ODPOWIEŹ NA ZAPYTANIE 16

Dot.: postępowania nr A120-211-204/16/SK – „ROZBUDOWA BUDYNKU WYDZIAŁU MATEMATYKI, FIZYKI I INFORMATYKI UNIWERSYTETU GDAŃSKIEGO W GDAŃSKU NA POTRZEBY KSZTAŁCENIA NA KIERUNKU O PROFILU PRAKTYCZNYM”.

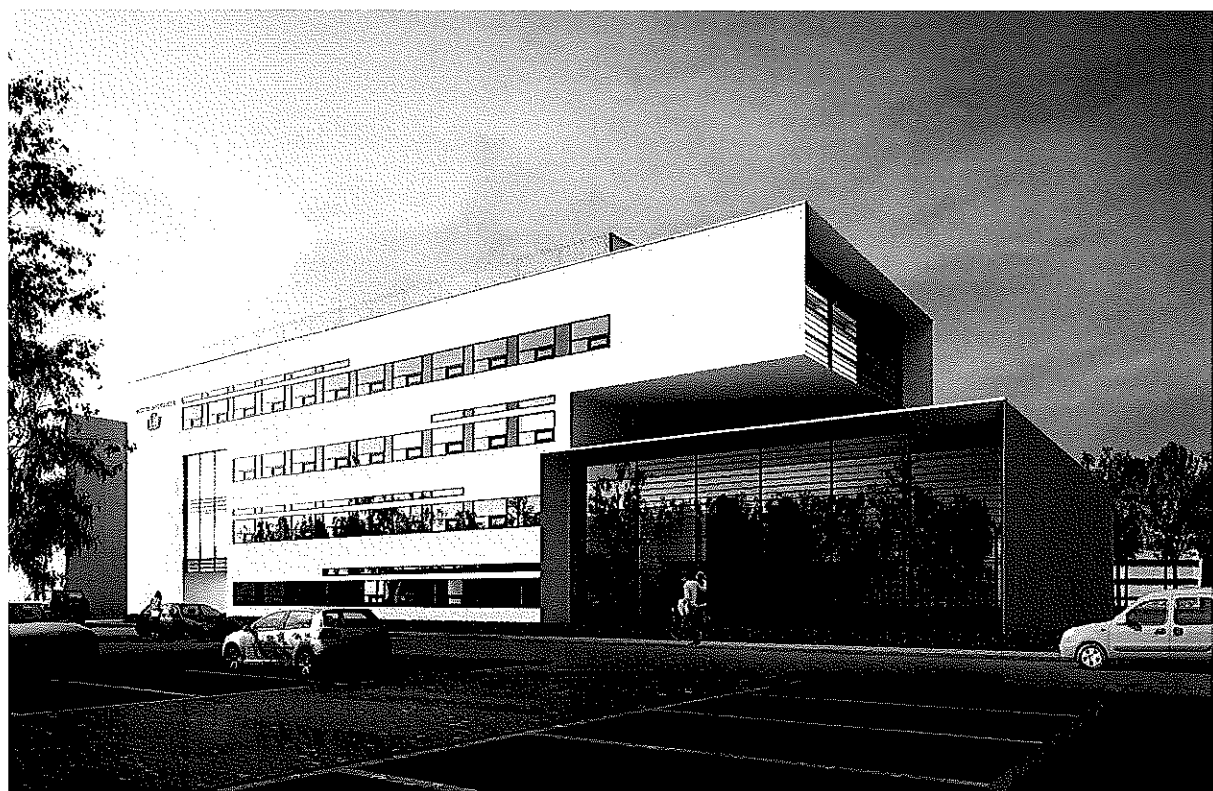
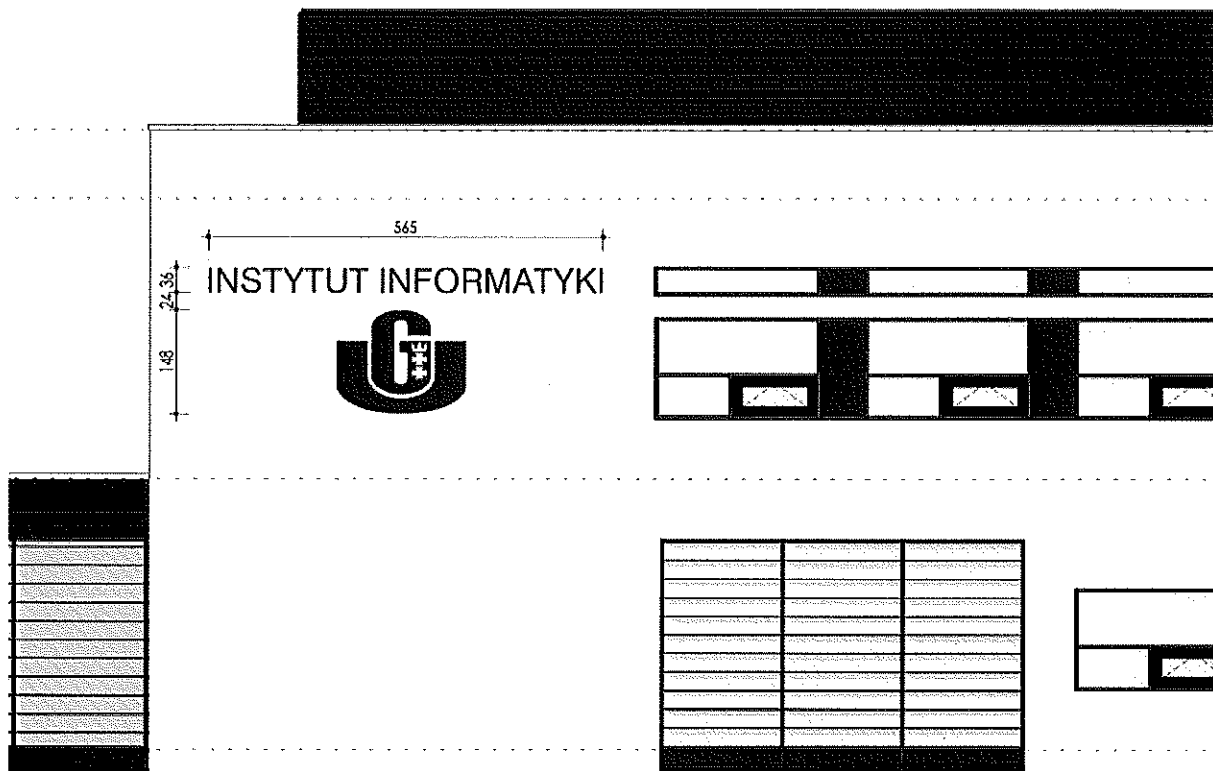
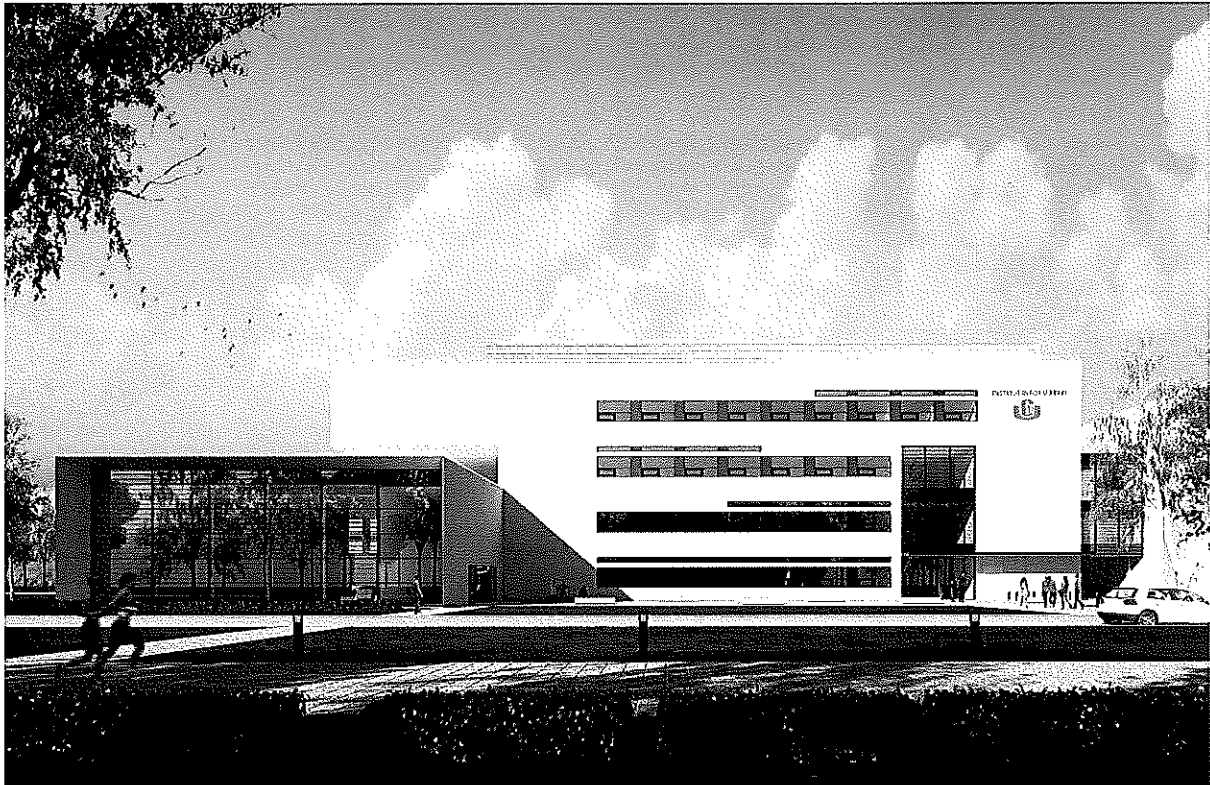
„Specyfikacja siedzisk audytoryjnych podana w odpowiedziach wskazuje na jednego producenta. Czy Zamawiający dopuszcza odstępstwa”.

Specyfikacja techniczna foteli audytoryjnych została opracowana na podstawie opisu foteli wiodących producentów. Według rozeznania Zamawiającego co najmniej trzech producentów spełnia wymagania podane w specyfikacji. Zamawiający dopuszcza niewielkie zmiany w wymiarach elementów konstrukcyjnych fotela.
